Nota Técnica N° 90 do Grupo Técnico de Acompanhamento do Programa de Monitoramento Quali-Quantitativo Sistemático de Água e Sedimentos do rio Doce, Zona Costeira e Estuários, instituído pelo Comitê Interfederativo – Termo de Transação e Ajustamento de Conduta.

ASSUNTO: Visita ao Estuário do rio Doce, Regência, para a checagem e nova definição da localização do ponto ERD01R.

Figura 02. Ilustração da localização do novo ponto sugerido (6) e do atual ponto de coleta do PMQQS (RDO16).

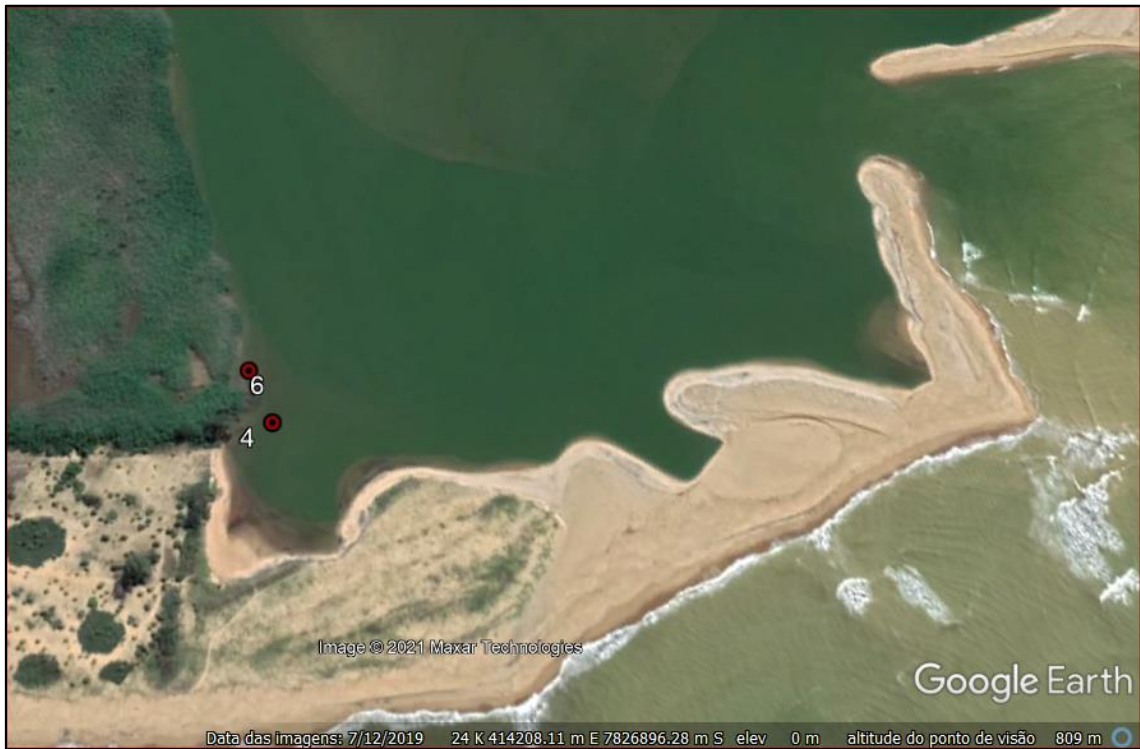
De acordo com a vistoria realizada foi possível identificar uma área, e especificamente um ponto, mais adequado para as coletas de sedimentos, uma vez que possui sedimento superficial com aspecto lamoso, além de ser de fácil acesso.

O ponto sugerido deverá ser incluído e identificado como **ERD01R2**, nas coordenadas UTM WGS 84 - Zona 24K – E 414.063 m e N 7.826.845 m.

Sugerem-se as seguintes alterações: a) exclusão do ponto ERD01R; b) inclusão do ponto ERD01R2; c) reclassificação do ponto RDO16 com conseqüente alteração dos parâmetros monitorados, conforme estabelecido no PMQQS para pontos estuarinos.
